質 疑 応 答 書

- ◆ 工 事 名 : 宮多地区草地造成工事 (その4)
- ◆ 開 札 日 : 令和 4 年 10 月 18 日

- ◆ 工 事 名 : 宮多地区草地造成工事 (その4)
- ◆ 開 札 日 : 令和 4 年 10 月 18 日

支櫃構造図（有刺鉄線）
H=1200（外欄4段）

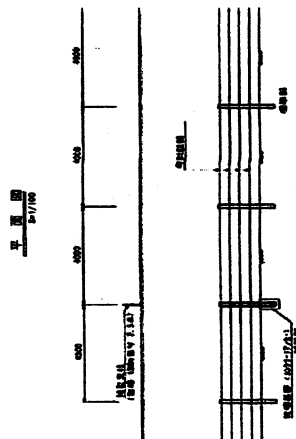
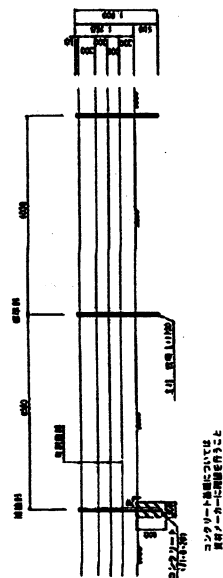
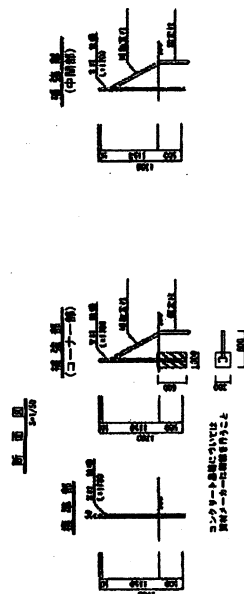
《 質 問 》			
業者名		担当者名 (連絡先)	
<p>① 隔障物設置の件</p> <p>牧柵 (支柱) の打込み作業には、根入れ30cm以下岩盤の可能性があるので小型インパクトでの打込み作業が必要になると思われます。(別紙①)</p> <p>② 土壌改良材の件</p> <p>JA多良間支店見積書取寄せ (別紙②)</p> <p>県設計単価と実際取寄せ単価と乖離があります。</p> <p>現地単価採用して頂けますか。</p> <p>ご教示をお願いします。</p>			
《 回 答 》			
<p>・ 質問1について、積算内容と現場条件が異なるようであれば、設計変更の対象となります。</p> <p>・ 質問2について、変更の対象となります。</p>			
		主管課長	担 当
		伊 佐	伊 佐
